Regionalplan Düsseldorf (RPD)

1. Kommunaltabelle Stadt Erkrath

Kemperdick-West (Fläche Nr. 6)

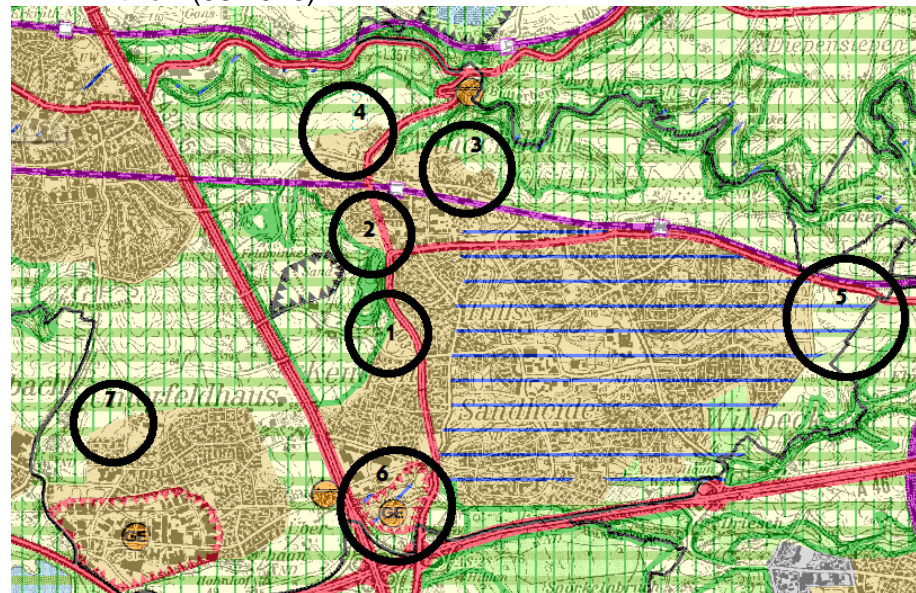
Der Anregung, den Bereich „Kemperdick-West“ als ASB für Gewerbe zurückzunehmen, wird nicht gefolgt. Die Darstellung des Bereiches ist bedarfsgerecht. Als Ergebnis der schutzgutübergreifenden Gesamtbewertung des Prüfbogens (vgl. Umweltbericht Anhang D) zu dem Bereich sind erhebliche Umweltauswirkungen zu erwarten. Hierauf kann im Rahmen der nachfolgenden Bauleitplanung in angemessener Weise eingegangen werden. Es gibt auch über die dargestellten Freiraumbereiche hinaus innerhalb der dargestellten Siedlungsbereiche kleinteilige Flächen, die bestimmte Schutzfunktionen wahrnehmen können. Deren Entwicklung ist Aufgabe der Bauleitplanung oder der Landschaftsplanung; entsprechende Anregungen müssen im entsprechenden Verfahren bei der Stadt vorgetragen werden. Aus regionalplanerischen Darstellungsgründen ist der gesamte Bereich als ASB-GE dargestellt. Auf das im Plangebiet befindliche Überschwemmungsgebiet HQ 100 Eselsbach, kann auf der nachfolgenden Bauleitplanebene eingegangen werden. Das Plangebiet mit einer Größe von ca. 17 ha (brutto) lässt sich aufgrund der Restriktionen in diesem Bereich nur in einer Größenordnung von ca. 6 ha für eine gewerbliche Entwicklung nutzen. Die Darstellung berücksichtigt die tatsächlich vorhandene Wohnbebauung, das vorhandene Pflanzencenter und aufgrund des Maßstabes des Regionalplanes andere Nutzungen. Dies ist auf

der Ebene der Regionalplanung jedoch – auch mit Blick auf nachfolgende Planungsstufen und die kommunale Planungshoheit – sachgerecht. Wobei die für eine gewerbliche Nutzung geeigneten Flächen im Bereich der Straße „An der Bramshütte“ im südlichen Bereich der ASB-GE Darstellung liegen. Aufgrund der guten Anbindung an die BAB 46 wird an der Darstellung festgehalten.

ASB Lintorf, südlich Kalkumer Straße

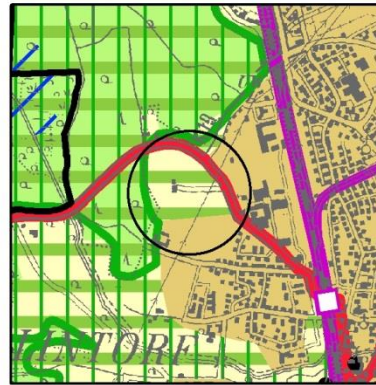
Aus der Öffentlichkeit wird angeregt, die ASB-Darstellung südlich der Kalkumer Straße zu streichen. Die Stadt Ratingen regt an, den westlichen Ortsrand von Lintorf südlich der Kalkumer Straße, westlich der Hochspannungsleitung zurückzunehmen

Den Anregungen wird in einer vorgesehenen Änderung des 2. Planentwurfes im regionalplanerischen Maßstab gefolgt. Es erfolgt eine geringfügige Korrektur der Grenzdarstellung im in Rede stehenden Bereich. Südlich des in Rede stehenden Bereichs ist im rechtskräftigen Flächennutzungsplan ein Sondergebiet – Klinik dargestellt.
